パンドウイトコーポレーション日本支社
〒108-0075 東京都港区港南 2-13-31 品川 NSS ビル
2021年4月22日
PJ21-031

カテゴリ6 モジュラープラグ 仕様および型番変更のご案内

3 パーツ構造モジュラープラグ

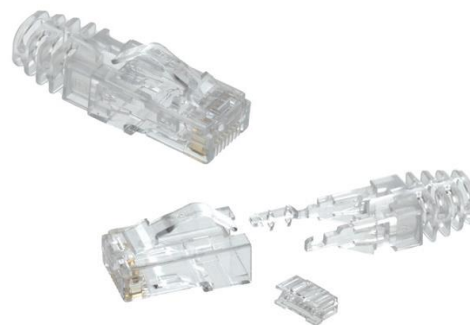
カテゴリ6モジュラープラグが、3パーツ構造になりました。

- 従来の5パーツから、3パーツになったことで、より素早く簡単にプラグをケーブルに成端でき、作業効率が向上しました。
- 施工は、従来と同じ工具（MPT5-8AS、CSPT）をそのまま使用できます。

部品番号	適用導線径	適用ケーブル外径 (mm)	補助工具	梱包数
SP688E-C	AWG23~AWG24 の単線および撚り線	φ 5.72~φ 6.35	CSPT	100
